新型転換炉原型炉ふげんの廃止措置計画の変更に係る事前連絡について

ふげんの廃止措置計画変更認可申請について

[申請の概要]

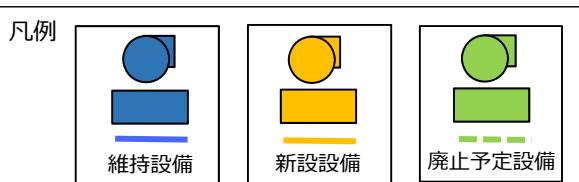
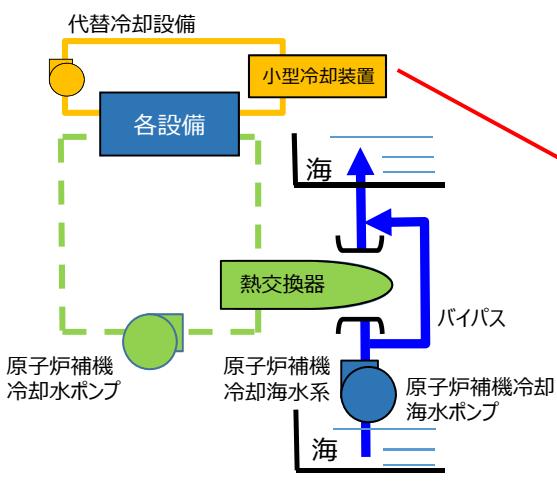
① 原子炉補機冷却系の代替冷却設備

- ・所内の各設備を一括して冷却する原子炉補機冷却系を廃止し、代替冷却装置として設備毎の個別の小型冷却装置を設置することとしている。
- ・今回、具体的な設備として、クーリングタワー型3基とモバイル型2台を設置すること、およびその冷却能力等の仕様を追加する。

② 所内電源受電系統の運用

- ・所内電源の受電先を275kV系から77kV系に切り替えることとしている。
- ・今回、77kV系統から受電した状態の所内電力の評価等を追加するとともに、275kV系を使用せず77kV系を常時受電とする運用等を追加する。

クーリングタワー型の例

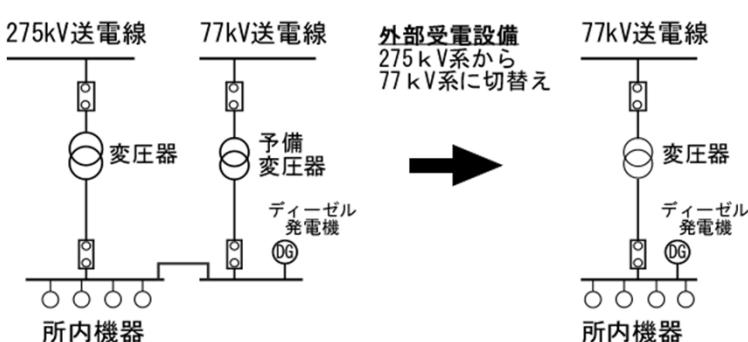
- ・冷却をする設備が減少していることから、原子炉補機冷却系を設備毎の小型冷却装置に変更
- ・熱量が比較的大きい設備は、クーリングタワー型
熱量が小さい設備はモバイル型の冷却装置を設置

幅:約2.2m
長さ:約3.6m
高さ:約2.8m

蒸発濃縮器復水器用 2基
中央制御室換気系冷凍機用 1基
